Odpověď na dotazy č. 10 – 27 k zadávací dokumentaci

Název VZ: Zvýšení bezpečnosti na přejezdu P1032 v km 61,796 na trati Strakonice – Volary
Číslo VZ: 65426038
Č.j.: 122370/2026-SŽ-GR-O15
Datum: 23.07.2026

PS 02-01-31 - PZS v ev. km 61,796 (P1032): V příloze PS_02_01_31_0102_Celsit.pdf se

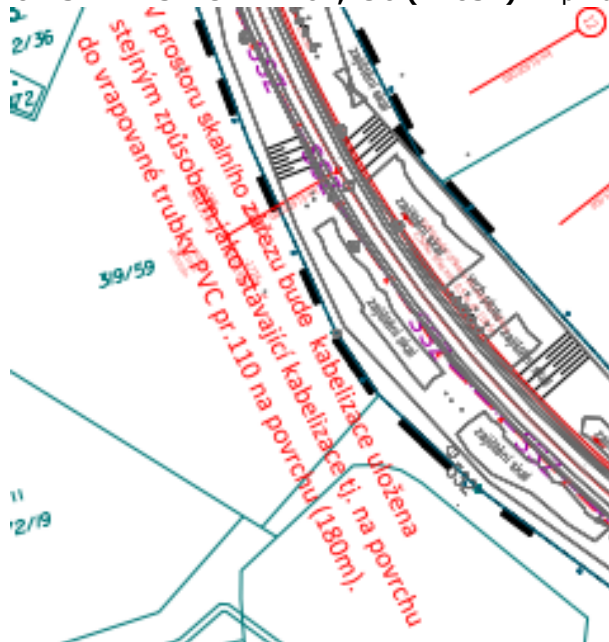
Dotaz č. 23 k zadávací dokumentaci:

uvádí:

V soupisu prací jsme nenalezli položky pro ocenění trubek PVC pr. 110 v délce 180 m. Žádáme zadavatele o prověření/doplnění.

Odpověď na dotaz č. 23 k zadávací dokumentaci:

Viz odpověď na dotaz č. 14 ke kabelovým žlabům výše.
